「かんたん床暖」 事故防止のためのリコール社告実施について

パナソニック株式会社(旧社名:松下電器産業株式会社)は、2002年7月から2008年12月までに製造したフローリング調電気カーペット「かんたん床暖」など10機種について、事故防止のため市場対応を行います。

対策前断面図

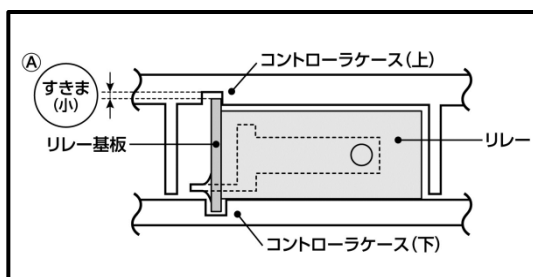
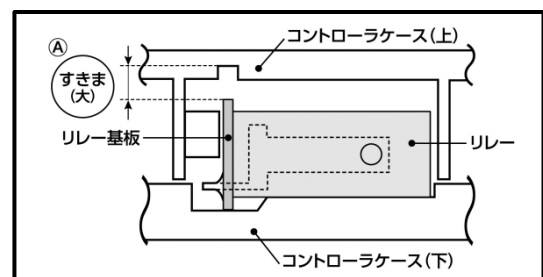
当該「かんたん床暖」のコントローラに内蔵されているリレー基板とコントローラケースとの間のスペースに余裕が少ないため、コントローラケースの上を踏まれるなど、上面から局部的に繰返し外力が加えられることにより、リレー端子部に力が加わり、まれにリレー端子はんだ部の接触不良が発生し、異常過熱により、焦げに至る可能性があるかと判断しました。

Ⓐ リレー基板とコントローラケース間のスペース

リレー基板に外力が加わらない構造としたコントローラケース(下)に交換いたします。
あわせてリレー基板も交換いたします。

Ⓐ リレー基板とコントローラケース間のスペース
